**COMUNE DI CAVAGLIA'**

Prot. n. 5359 del 07.08.2023

**Oggetto: “Versione dicembre 2022 del progetto di termovalorizzatore di rifiuti speciali non pericolosi in Comune di Cavaglià, con opere nei Comuni di Cavaglià, Alice C.llo e Tronzano V.se, presentato dalla A2A Ambiente spa Brescia” – invio richieste di integrazioni/chiarimenti ai sensi dell’art. 27 bis co. 5 D. Lgs. 152/2006**

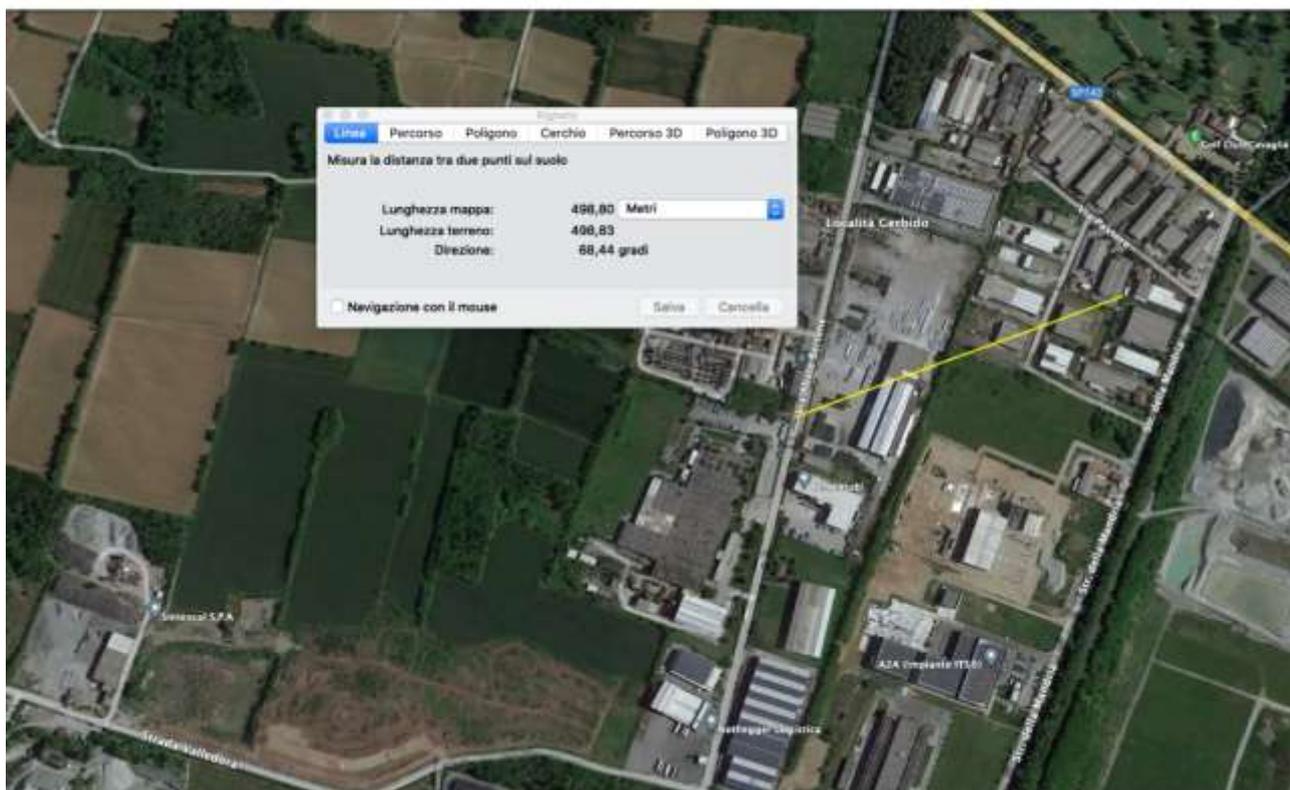
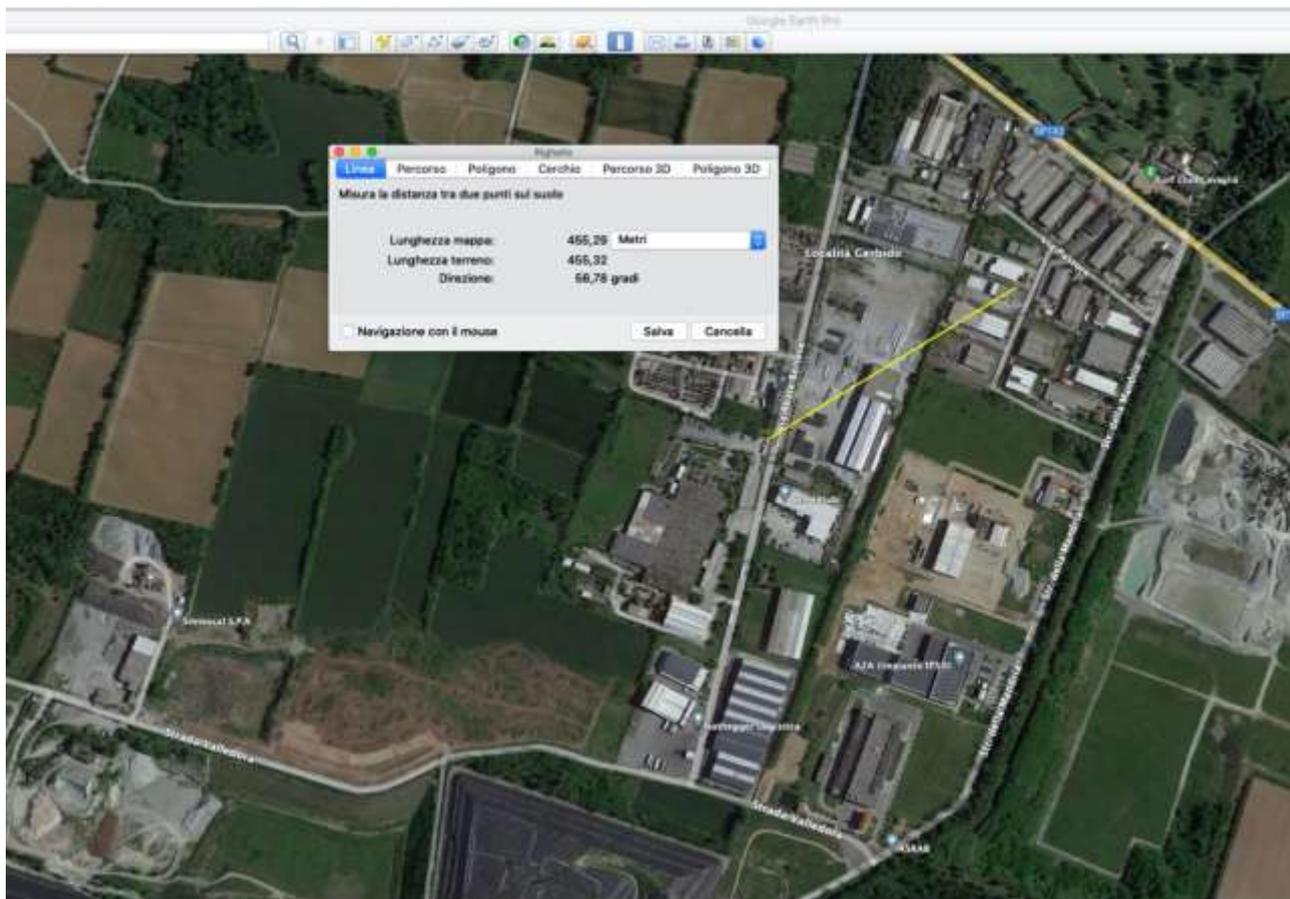
Due di queste sono collocate a poche decine di metri dall'area di impianto (una ad appena 10 metri), essendo separate da essa soltanto dalla via Abate Bertone.

Si noti che, in proposito, la proponente nella relazione di compatibilità urbanistica, alla pag. 13, ne ha individuato una soltanto “*ad una distanza < di 150 ml dal confine dell’area di intervento*” affermando trattarsi di una “*abitazione a servizio dell’attività produttiva, un’eccezione rispetto al tessuto industriale e produttivo tipico della località Gerbido*”.

In realtà, le abitazioni si trovano a poche decine di metri dall’area di progetto (una di esse, giova ripetere, ad appena 10 metri), non sono più poste a servizio di alcuna attività produttiva e certamente non costituiscono una eccezione rispetto al tessuto tipico della località Gerbido, essendo presenti nel raggio di 500 metri dall’area di impianto una serie di ulteriori abitazioni, di seguito rappresentate fotograficamente.

*Inquadramento Aree Ricarica Acquifero – Area di impianto (Fonte: CAVP09O10000GAA0600401\_SIA).*

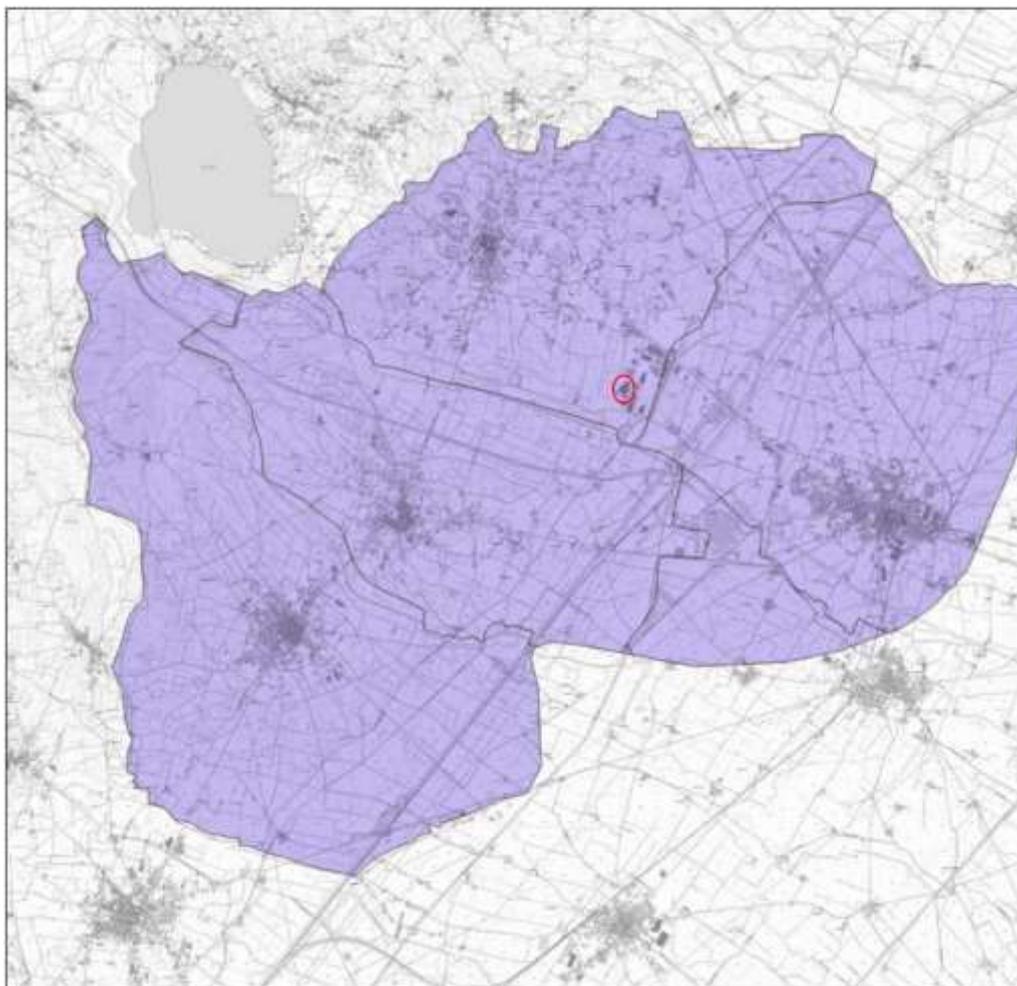
L'area in cui è prevista la realizzazione del nuovo impianto, come riscontrato anche dagli elaborati cartografici presentati dal proponente, ricade nelle aree di ricarica dell'acquifero profondo, come riportato nella figura seguente.

Si segnala tuttavia che in assenza dello studio in questione, che il proponente si limita a richiamare, risulta impossibile verificare la veridicità e l'attendibilità delle affermazioni escludenti il sito di impianto da area di ricarica dell'acquifero profondo.

*Inquadramento dell'area con la localizzazione degli impianti di trattamento rifiuti esistenti/autorizzati nelle vicinanze del sito e dell'impianto oggetto della presente valutazione (Fonte: CAVP09O10000PET050010100 - Rel Tec Prog).*

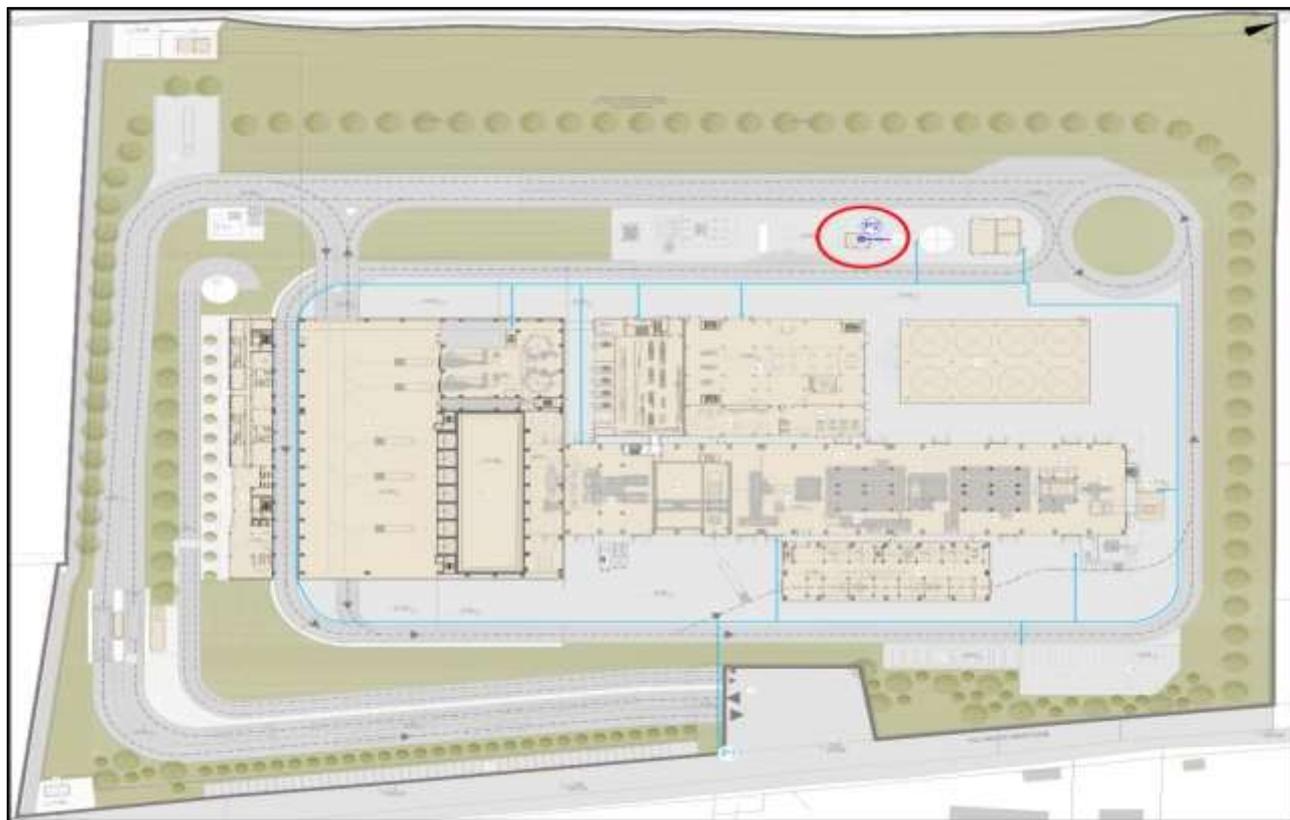
Nell'immagine di seguito si illustra la situazione autorizzativa/esistente relativa agli impianti di smaltimento rifiuti di proprietà dello stesso proponente del progetto in esame, insistenti tutti nella località Gerbido.

Alla luce di tutto quanto evidenziato si ritiene indispensabile, per una corretta valutazione degli impatti sulla matrice idrogeologica, una valutazione d'insieme che tenga conto degli effetti cumulativi dei diversi impianti insistenti sulla località

Figura 20 – Estratto tavola T02 del PRG: Infrastrutture e uso del suolo urbano attuale – Individuazione area di danno

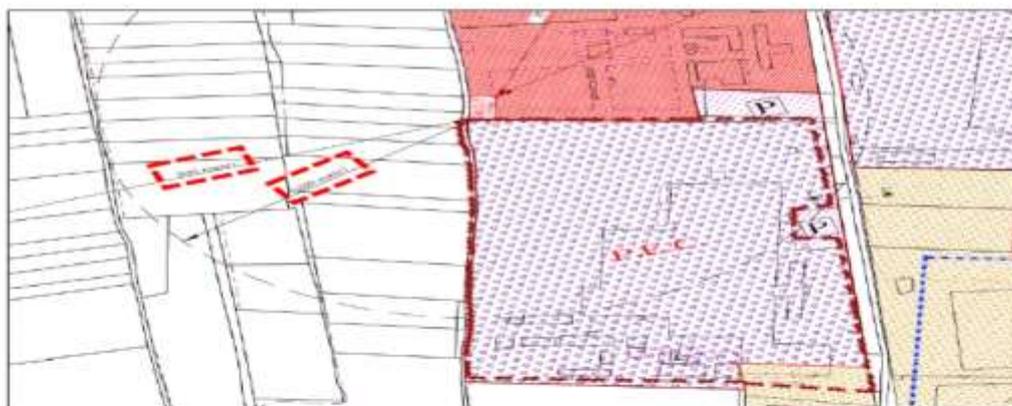
Nei PRGc la società Chemical (oggi Polynt) sita in via Bertone 10 a Cavaglià è classificata come a Rischio di Incidente Rilevante (stabilimenti soggetti agli obblighi di cui agli articoli 6, 7 e 8 del D.M. 09/05/2001) come si conferma dalla consultazione dell’Inventario Nazionale degli Stabilimenti a Rischio di Incidente Rilevante. Una porzione significativa dell’area si trovava nell’area di danno dei primi 250 metri, la restante parte in quella dei 500 metri.

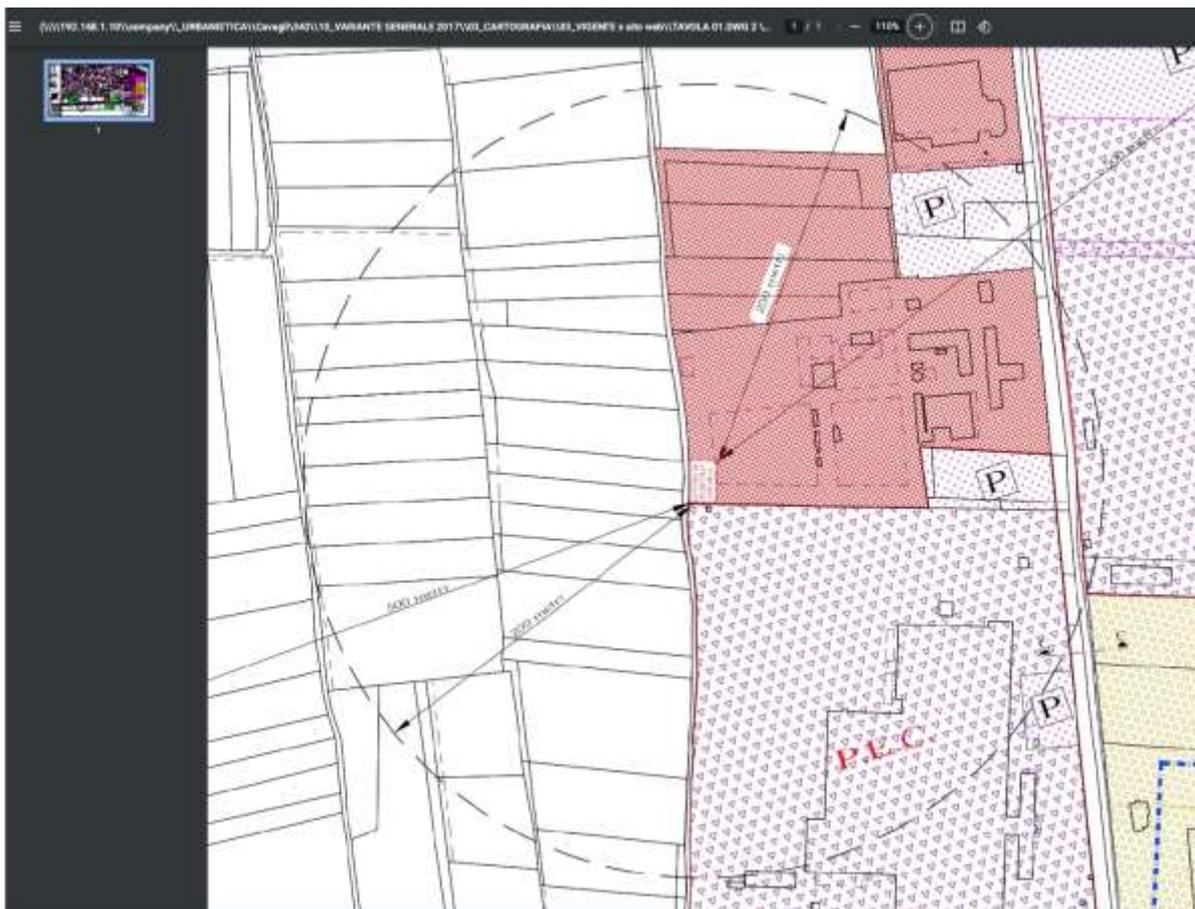
A livello progettuale è stato deciso di mantenere una fascia di inedificabilità di circa 20 mt dal confine con la società Polynt e di sviluppare l’impianto verso Sud, collocando nella fascia meridionale dell’area le aree con maggior permanenza di persone soprattutto il percorso dei visitatori.

Proprio perché vigente, la valutazione del PRGC è l'unica che avrebbe dovuto essere presa in considerazione nelle valutazioni di A2A, rispettando dunque le aree di danno presenti nel PRGC, ciò che le avrebbe impedito di giungere all'apodittica conclusione secondo cui *“A livello progettuale è stato deciso di mantenere una fascia di inedificabilità di circa 20 mt dal confine con la società Polynt e di sviluppare l'impianto verso Sud, collocando nella fascia meridionale dell'area le aree con maggior permanenza di persone soprattutto il percorso dei visitatori” (ib.)*.
